Добавление 16: Правила № 17 ООН

Пересмотр 6 — Поправка 2

Поправки серии 10 — Дата вступления в силу: 9 июня 2021 года

Единообразные предписания, касающиеся официального утверждения транспортных средств в отношении сидений, их креплений и подголовников

Рис. 1
Этикетки, указывающие, что подголовник находится в неиспользуемом положении

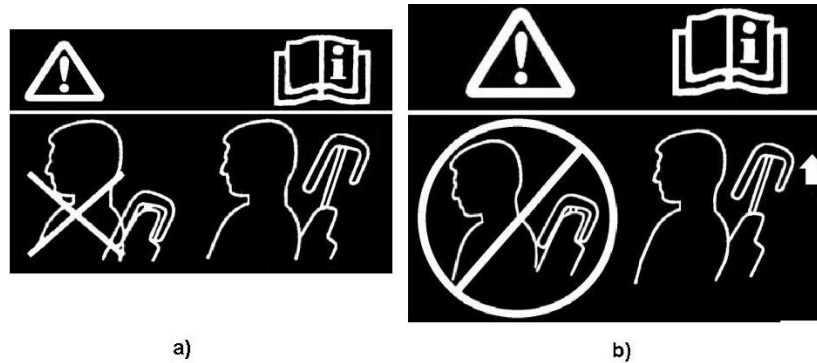
- 5.8.4.5 Наличие неиспользуемого положения подголовника маркируют с помощью этикетки в виде пиктограммы, которая может включать пояснительный текст. На этикетке либо должно быть указано, когда подголовник находится в неиспользуемом положении, либо содержаться информация, позволяющая водителю или пассажиру определить, находится ли подголовник в неиспользуемом положении. Этикетка должна быть прочно прикреплена и расположена таким образом, чтобы водитель или пассажир, который садится в машину на предусмотренное сидячее место, мог ее четко видеть. Примеры возможных образцов пиктограмм показаны на рис. 1.

Рис. 4-1

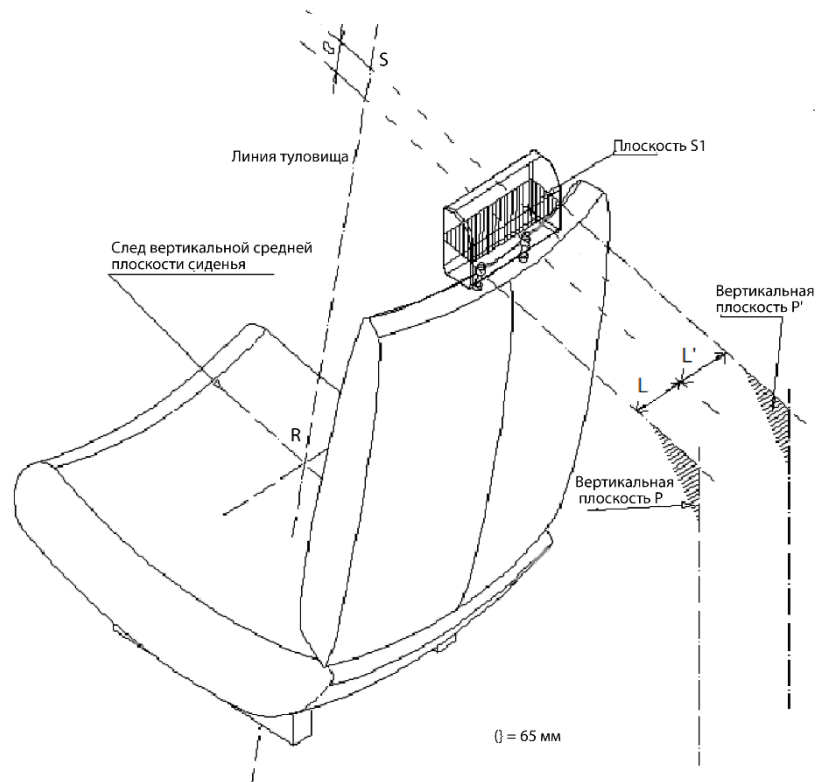
Приложение 4 изменить следующим образом:

- 2.2 Плоскость S1 перпендикулярна исходной линии и расположена на 65 ± 3 мм ниже верха подголовника.
 - 2.3 Плоскости P и P' представляют собой вертикальные продольные плоскости, проходящие по касательной к каждой стороне измеряемого подголовника.

- 2.4 Определяются расстояния L и L', измеряемые в плоскости S1, между вертикальной продольной плоскостью, проходящей через исходную линию туловища, и вертикальными продольными плоскостями P и P'.

Рис. 5-1

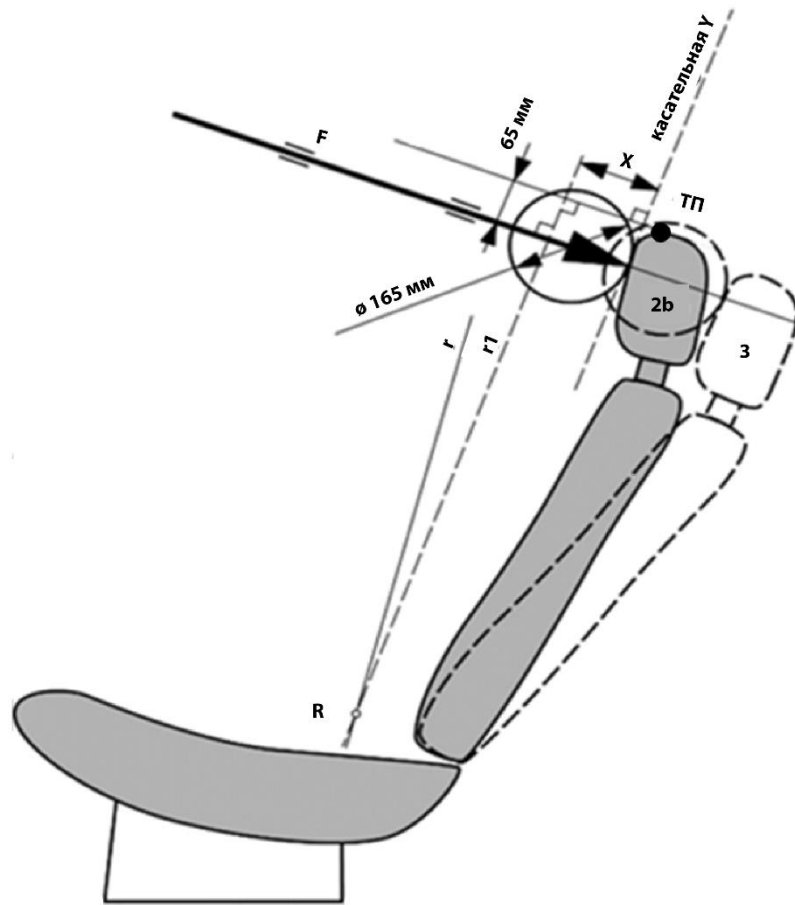
Приложение 5 изменить следующим образом:

- 2.2 На сиденье устанавливается испытательное устройство с линейкой, помещенной на модели головы в крайнее заднее положение, у которого при виде сбоку размеры спинного элемента и исходная линия туловища (вертикальная осевая линия) соответствуют размерам объемного механизма определения точки Н, описание которого содержится в приложении 3.

Рис. 8-1
Измерение вертикального проема "а"

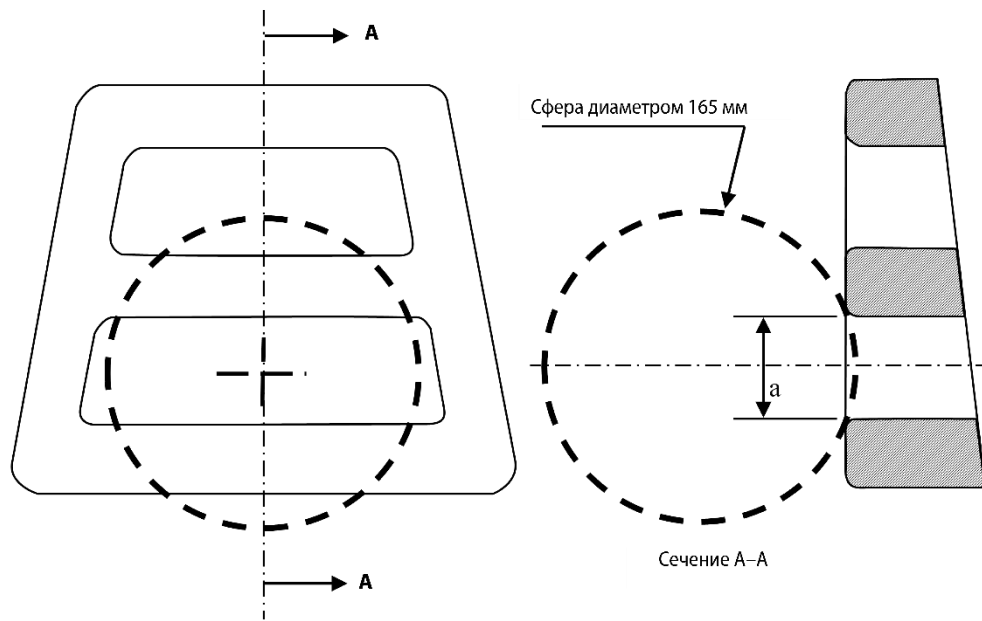
- 2.5 Размер проема определяется путем измерения расстояния по прямой линии между внутренними краями двух наиболее удаленных точек контакта, как показано на рис. 8-1, 8-2 и 8-3.

Рис. 8-4

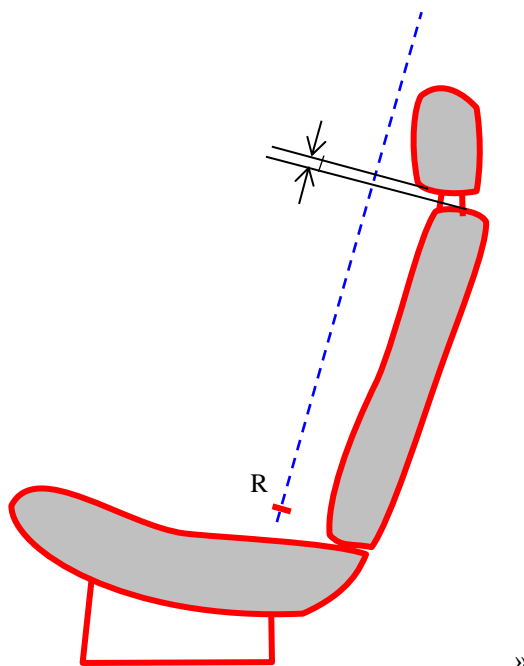
3. Линейное измерение проема
 - 3.1 Сиденье регулируется таким образом, чтобы его точка Н совпала с точкой R; если спинка сиденья регулируется, то она устанавливается под конструкционным углом наклона; обе регулировки осуществляются в соответствии с требованиями пункта 2.1 приложения 10.
 - 3.2 Подголовник устанавливается в самое низкое положение по высоте и в любое из положений регулировки заднего расстояния, предусмотренных для использования водителем или пассажиром.
 - 3.3 Проем измеряется в продольной вертикальной плоскости через точку R в качестве расстояния, перпендикулярного обеим параллельным плоскостям, как это описано ниже (см. рис. 8-4):
 - а) каждая плоскость перпендикулярна конструктивной исходной линии туловища;
 - б) одна из плоскостей проходит по касательной к нижнему краю подголовника;
 - в) другая плоскость проходит по касательной к верхнему краю спинки сиденья.

Рис. 14-1

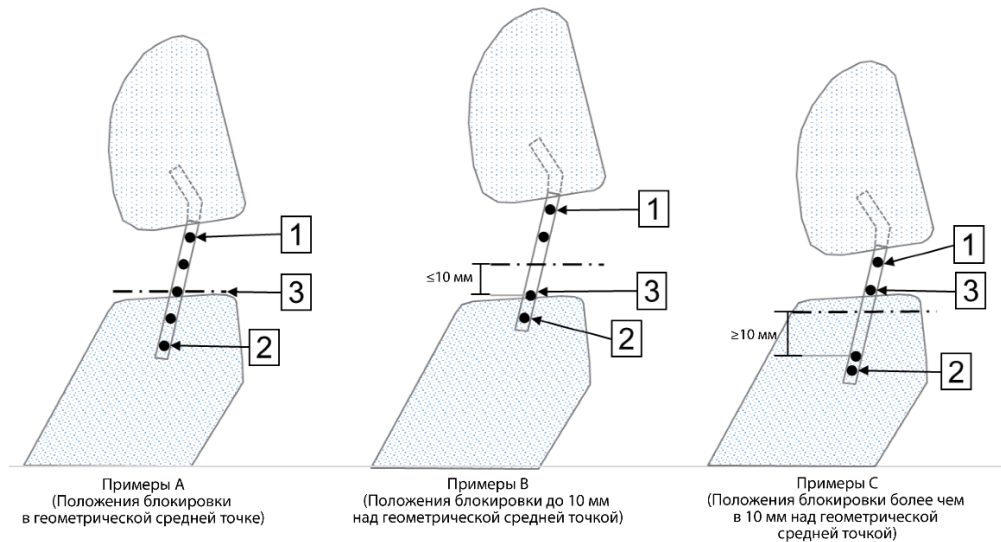
- 3.1.5 Регулировка подголовника
- 3.1.5.1 В случае подголовников с автоматической регулировкой применяют процедуры по пунктам 3.1.4.1–3.1.4.6.
- 3.1.5.2 Установить подголовник в указанное изготовителем положение регулировки, предусмотренное для использования мужчиной, соответствующим 50-му перцентилю репрезентативности лиц мужского пола. Если такого положения нет, установить подголовник в средней точке диапазона регулировки между самым низким и самым высоким положением и следовать положениям пункта 3.1.5.2.2 настоящего приложения.
- 3.1.5.2.1 В тех случаях, когда регулировка подголовника не является автоматической, его устанавливают в соответствии с указаниями изготовителя.
- 3.1.5.2.2 Если положения блокировки между самым низким и самым высоким положением не существует, установить подголовник в положение, определяемое нижеследующими пунктами.

При наличии положения блокировки в пределах 10 мм вверх по вертикали от геометрического среднего положения его принимают за испытательное положение. Если же положения блокировки в пределах 10 мм вверх по вертикали от геометрического среднего положения не существует, то за испытательное положение принимают положение блокировки, следующее на одну позицию вниз. Это определяется по верхней части подголовника.

Рис. 14-2

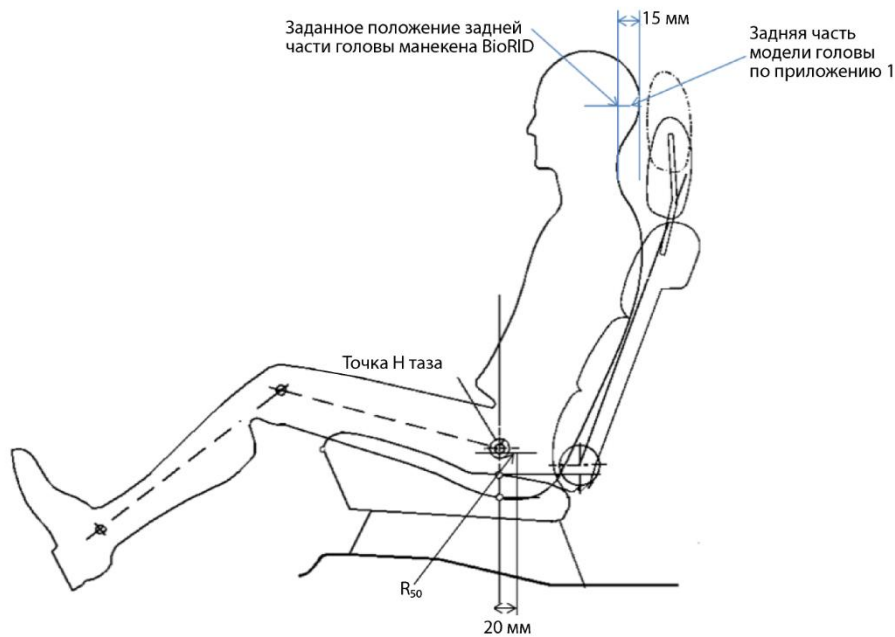
Исходное положение задней части головы манекена BioRID II ООН соответствует значению для задней части модели головы, определенному — с учетом конкретного угла наклона туловища — для 50-го перцентиля по таблице 10-1 приложения 10 к настоящим Правилам, минус 15 мм (что дает увеличение заднего расстояния, как показано на рис. 14-2 ниже).
